Projekt Brenner-Nordzulauf im gemeinsamen Planungsraum

PROTOKOLL

Thema:	22. Sitzung des Gemeindeforums Süd 2
Datum und Uhrzeit:	09.12.2020, 15:30-17:30 Uhr
Ort:	Videokonferenz
TeilnehmerInnen (ohne Titel)	Alois Holzmeier i.V. Matthias Bernhardt (Oberaudorf) Stefan Hirnböck (Oberaudorf) Bernhard Wenger (Oberaudorf) Hajo Gruber (Kiefersfelden) Andreas Wehner (Kiefersfelden) Georg Aicher-Hechenberger (Erl) Manuel Gotthaldseder (DB Netz AG) Bernd Reiter (DB Netz AG) Sven Madlung (DB Netz AG) Peter Hofer (ÖBB Infra) Alexander Buchner (IPBN) Sabine Volgger (clavis) Carina Röder (clavis)

Höhenverlauf der Variante Blau im Bereich
Verknüpfungsstelle Niederaudorf-BAB – Neubeuern

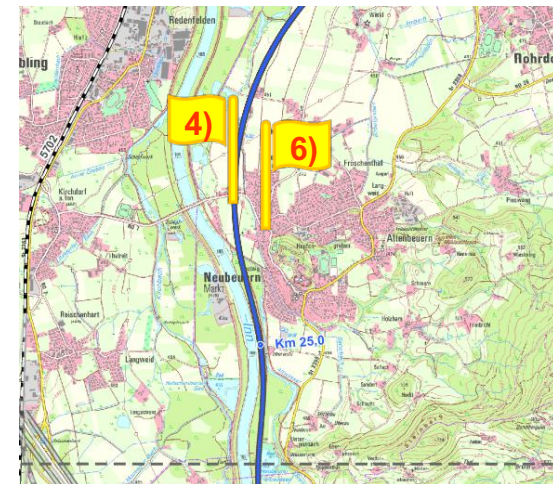
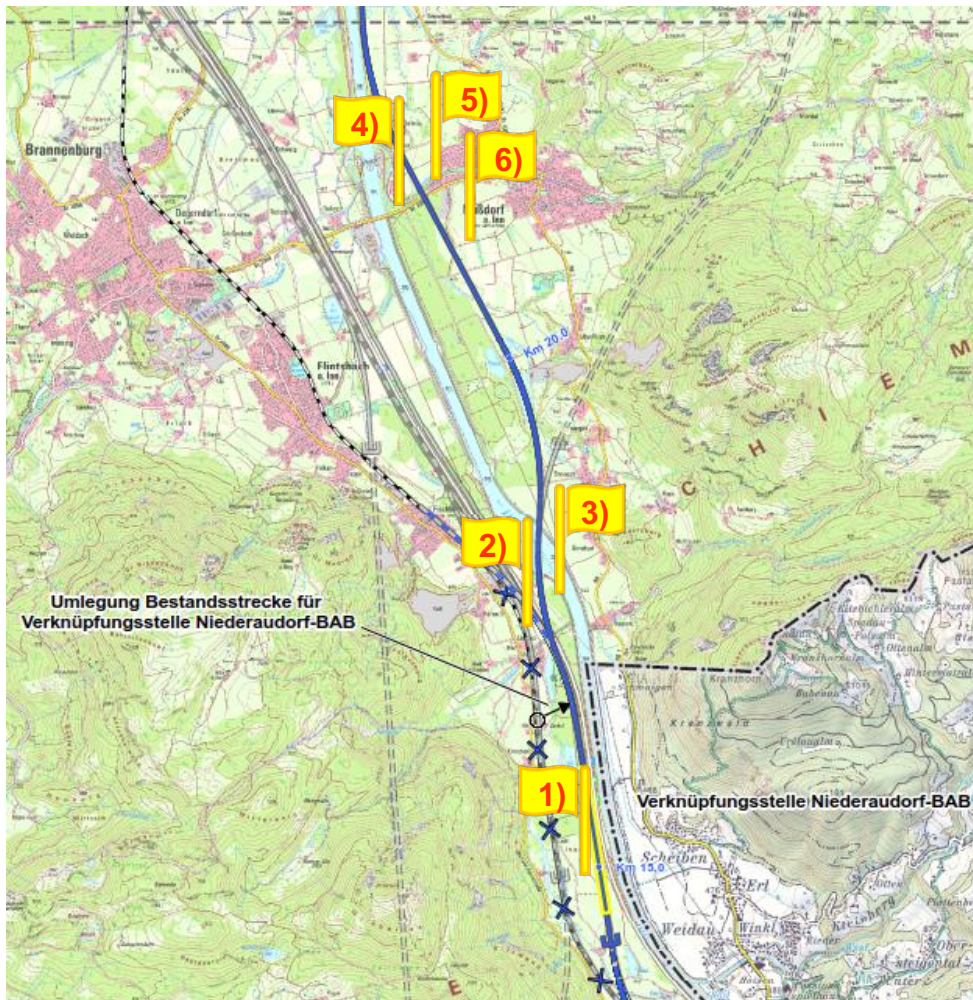
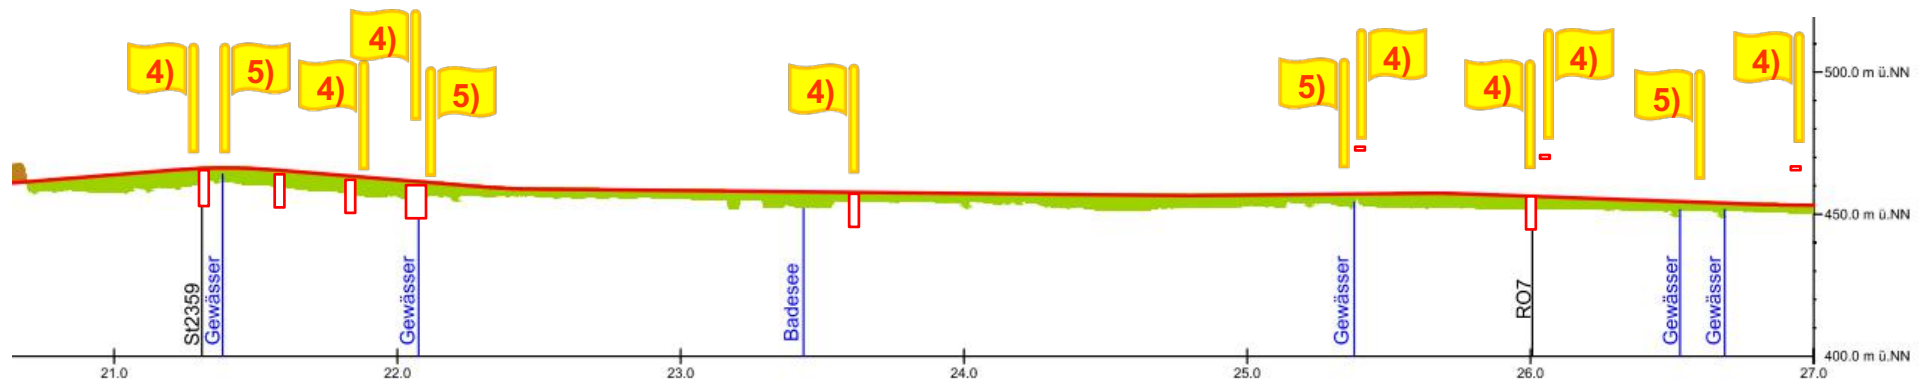
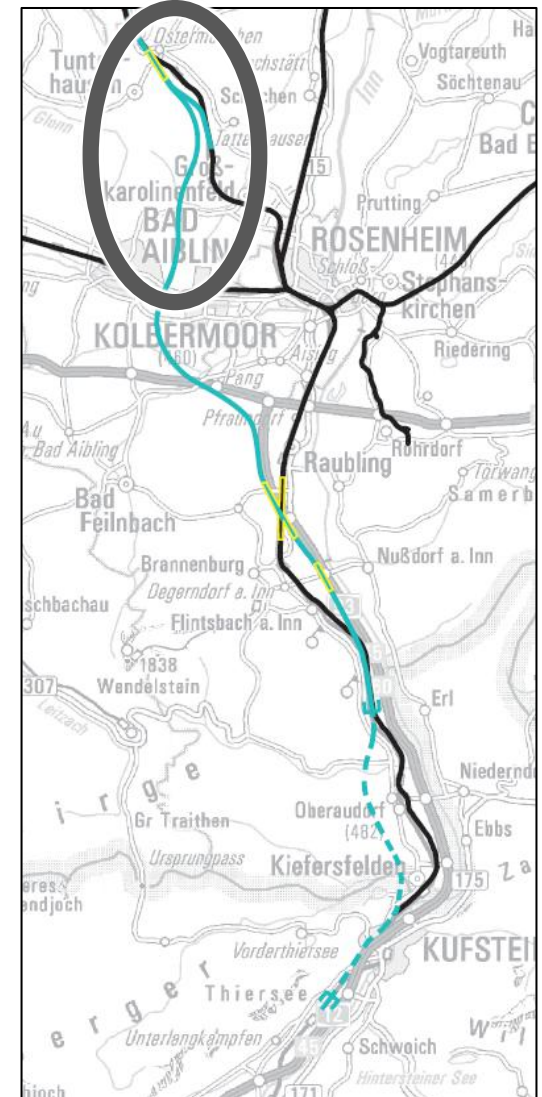
Ein Forenmitglied äußert, dass es sich unter diesen Höhenlinien nichts vorstellen kann und bittet um ehestmögliche dreidimensionale Darstellung bzw. Visualisierung.

- Der Planer antwortet, dass die Planungen, wie vorher schon von der Projektleitung aufgezeigt, einen aktuellen Einblick in die Arbeit des Planers geben. Die Menge der heute vorbereiteten Beispiele ermöglicht eine Darstellung einzelner Bauwerke leider nicht, dies wird in Zukunft jedoch mehr und mehr der Fall sein. Jedenfalls für den Trassenvorschlag wird es auch Visualisierte Darstellungen geben.

Varianten Innquerung bei Langenpfunzen

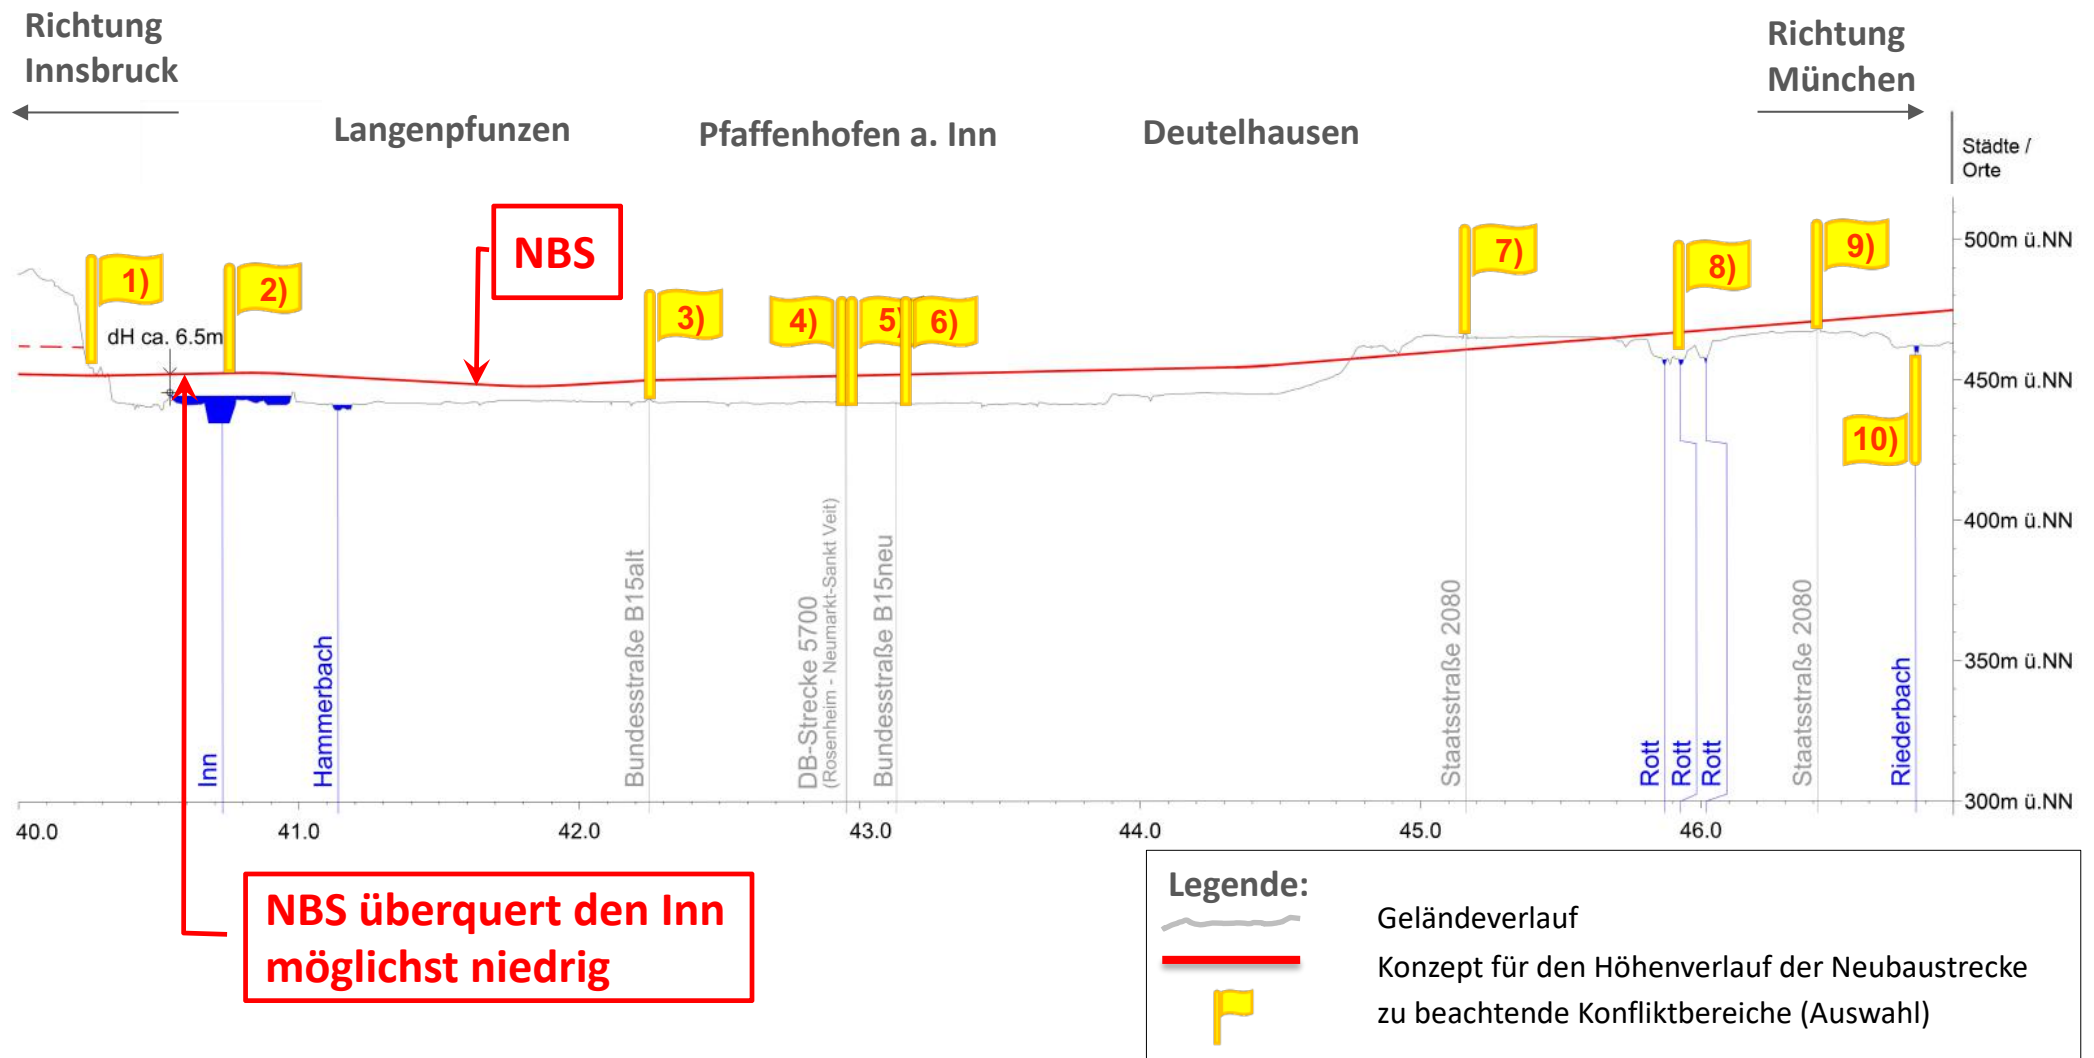
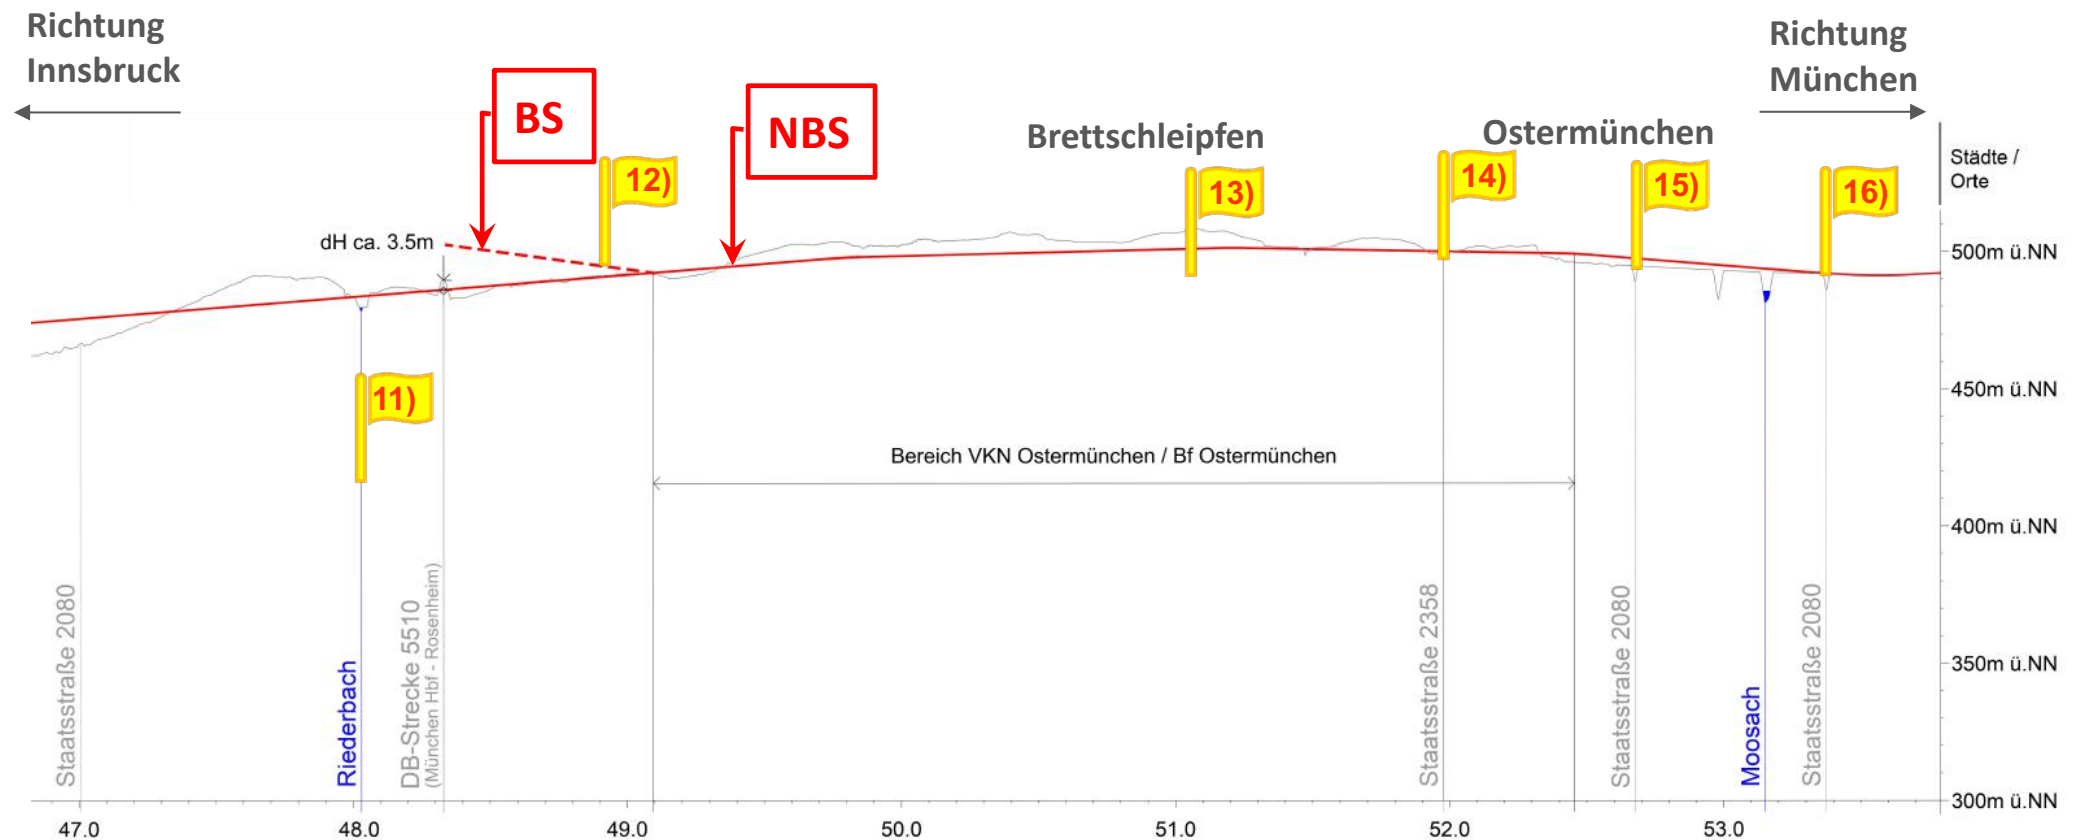
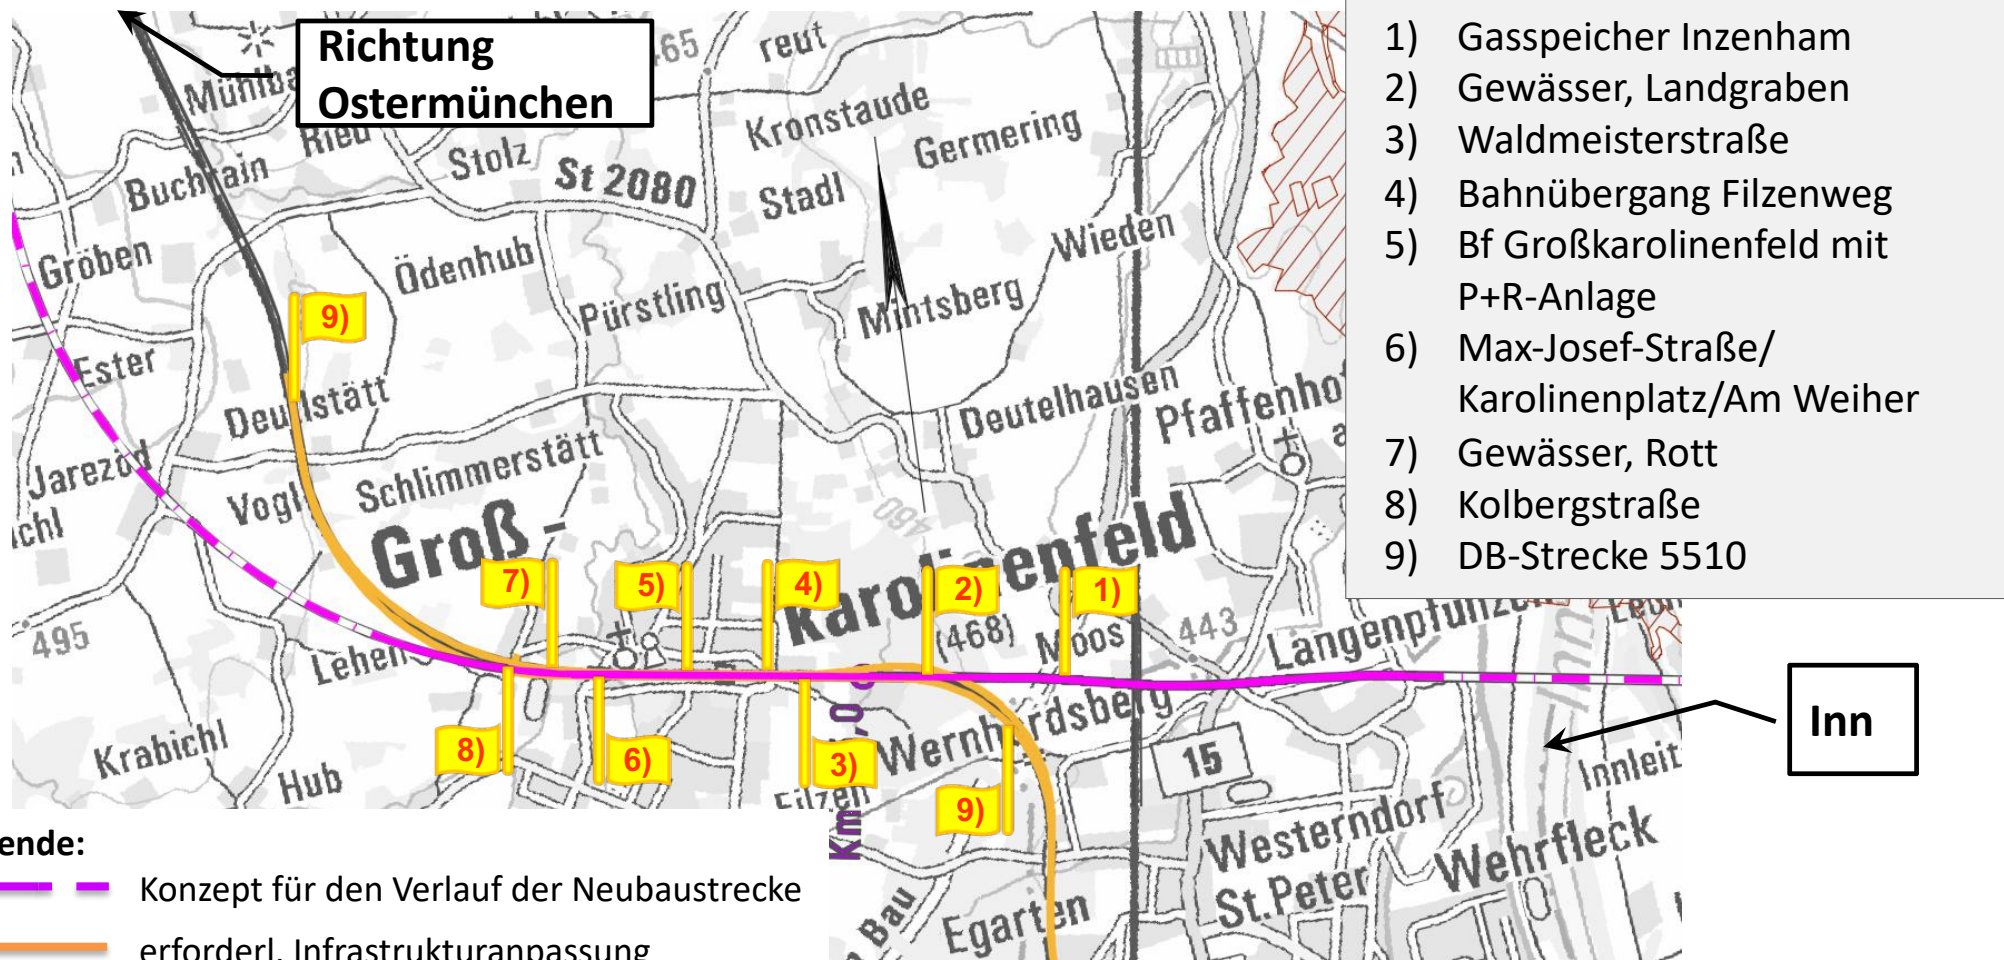
Ein Forenmitglied möchte wissen, ob bei der Variante Violett die Innunterquerung im Norden auch untersucht wurde?

- Der Planer antwortet, dass die Innquerung im Bereich Langenpfunzen (siehe Folie 45ff) untersucht wurde, sowohl die Innüber-, als auch die Innunterquerung. Die Varianten mit einer Unterquerung des Inns drängen sich wegen der erheblichen Realisierungs- und Genehmigungsrisiken und vrsl. nicht lösbarer Konflikte als alternative Lösungsmöglichkeit nicht auf und werden daher nicht weiterverfolgt. Daher, und weil mit der Variante der Überquerung des Inns eine konfliktärmere Alternative vorhanden ist, wird im Trassenauswahlverfahren die Überquerung des Inns weiterverfolgt.

- Die Projektleitung ergänzt, dass nach der Innquerung das Gelände bis Ostermünchen stetig ansteigt. Folie 45 bzw. 48 beschreiben bereits jene Variante, wo der Inn mittels offener Bauweise gequert wird und der Deckel des Tunnels auf Niveau der Innsohle liegt. Bereits mit dieser Höhenlage entstehen erhebliche Probleme im weiteren Verlauf überhaupt noch auftauchen zu können. Querende Gewässer wie die Rott oder der Riederbach kommen als weitere problematische Zwangspunkte hinzu, weshalb die Unterquerung des Inns aufgrund der Topografie zusammenfassend nicht möglich scheint.
